## DODATEČNÉ INFORMACE Č. 6 K ZADÁVACÍ DOKUMENTACI

### „UHK – modernizace a rekonstrukce budovy C“

Univerzita Hradec Králové, Rokitanského 62, 500 03 Hradec Králové  
III, IČ: 62690094,  
veřejná vysoká škola podle zákona č. 111/1998 Sb.,  
nezapsaná v obchodním rejstříku

### **Dotaz 3.)**

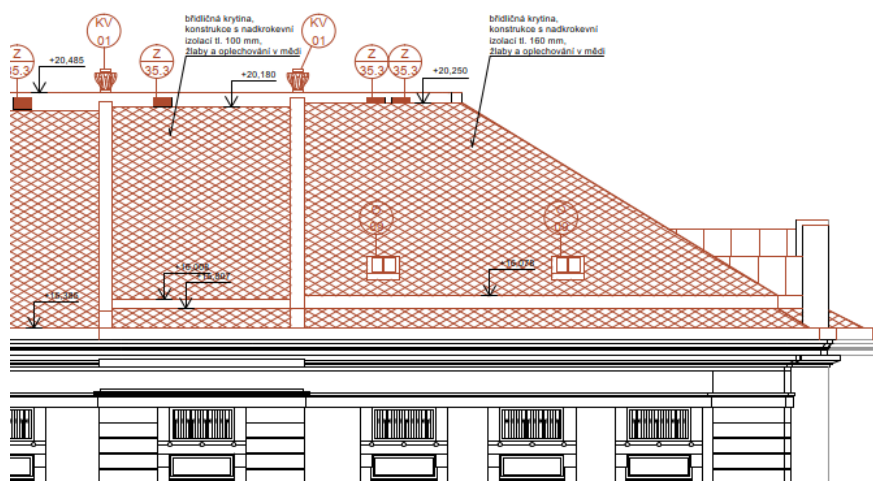
V PD na pohledech je naznačen „spádový stupeň“ (bezbarvé pruhy nad okap. hranou v krytině). Nenalezli jsme jak je tento stupeň tvořen, z řezů není patrné. Žádáme zadavatele o upřesnění.

„Spádový“ stupeň na střeše v konečném řešení není. Na pohledech chybí kus šrafy.

Řešení je zobrazeno v řezu B-B' (100mm izolace), v řezu C-C' (160mm izolace), v řezu D-D' (100mm izolace), – výškové rozdíly jsou „předěleny příčnými zdmi“.
